Vegna: Máls nr. 0963/2025, Vatnsendahlíð, Vatnsvík og Kjóavellir. Nýtt deiliskipulag og breyting á deiliskipulagsáætlunum. (Lýsing)

Efni: Skipulagslýsing: Breyting á aðalskipulagi Kópavogs og breyting á deiliskipulagi/nýtt deiliskipulag. Vatnsendahlíð, Vatnsvík og Kjóavellir

Breyting á Aðalskipulagi Kópavogs 2019-2040 og breyting á deiliskipulagi / nýtt deiliskipulag.

Breyting á Aðalskipulagi
Nýtt deiliskipulag og breyting á deiliskipulagsáætlunum.
Lýsing.
Umsögn Vegagerðarinnar

2.1 Forsendur og Markmið

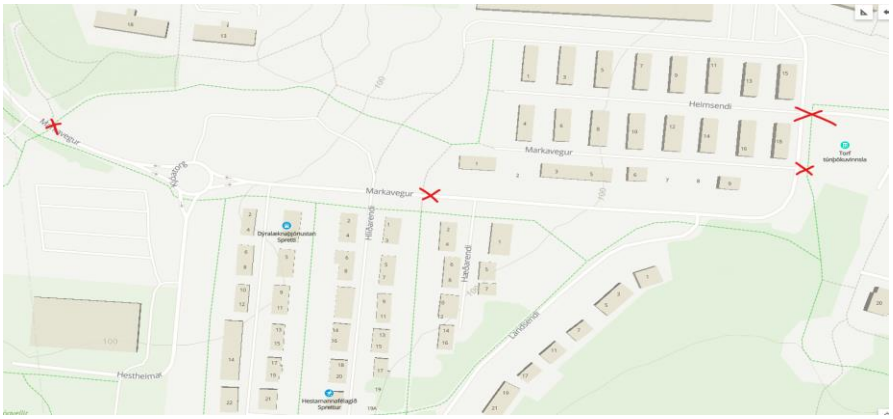
Athugasemdir Öryggisnefndar Spretts

Í grein 2.1 kemur eftirfarandi fram:

“Finna þjónustumiðstöð Kópavogs nýja staðsetningu og skipuleggja með þeim hætti að hún uppfylli kröfur sem gerðar eru til starfseminnar. Þjónustumiðstöðin mun þjóna bæjarlandi og þannig íbúum Kópavogs. Nánar er fjallað um þjónustumiðstöð í kafla 3.3 og 4.2.”
